**Avis délibéré de la mission régionale
d'autorité environnementale Auvergne-Rhône-Alpes
relatif au projet de modification du projet de concession
hydroélectrique du torrent de la Sarenne
présenté par la SAS la Sarenne
sur les communes d'Huez, la Garde et Bourg d'Oisans
(département de l'Isère)**

Avis n° 2018-ARA-AP00623

Illustration 3 : évolution du tracé en plan des ouvrages de la concession (zones amont et intermédiaire)

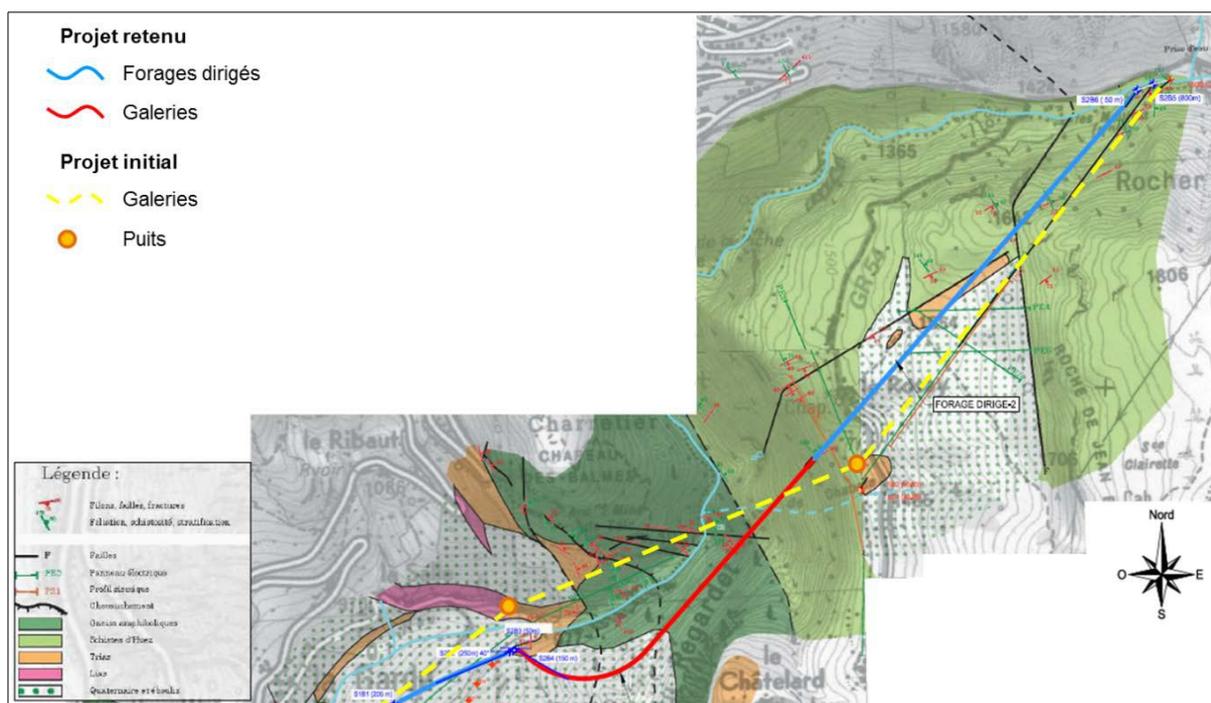
Le nouveau tracé du chemin d'eau souterrain et les solutions techniques retenues pour son creusement visent à contourner les principaux accidents tectoniques identifiés en rive droite de la Sarenne, à éviter les zones d'instabilités (secteur du Rosay, pente en rive droite au niveau du Pont de Sarenne), à réduire les risques de venues d'eau (couverture rocheuse importante pour le passage sous la Sarenne, recoupement perpendiculaire des accidents géologiques, et à assurer la stabilité du massif de sortie des forages dirigés amont et aval (terrassements rocheux ponctuels). Les études menées depuis 2015 ont permis de préciser le contexte géologique et de proposer un tracé du chemin d'eau permettant de réduire les risques importants identifiés sur le long du tracé initial, liés à :

- une couverture rocheuse trop faible (une vingtaine de mètres) lors du passage de la galerie intermédiaire sous la Sarenne, susceptible d'entraîner des venues d'eau importantes ;
- la traversée des massifs en rive droite de la Sarenne, où sont attendus les principaux accidents tectoniques, augmentant le risque de venues d'eau et d'instabilités lors du creusement de la galerie ;

- la localisation de la tête du puits n°1 et de sa plateforme de chantier à proximité d'une zone en glissement lent.

L'optimisation du tracé permet d'éviter la zone de glissement du puits n°1 du projet initial, de s'écarter au mieux de la zone de failles et du cours d'eau en amont du pont de Sarenne, tout en restant relativement proche de l'ancien tracé.
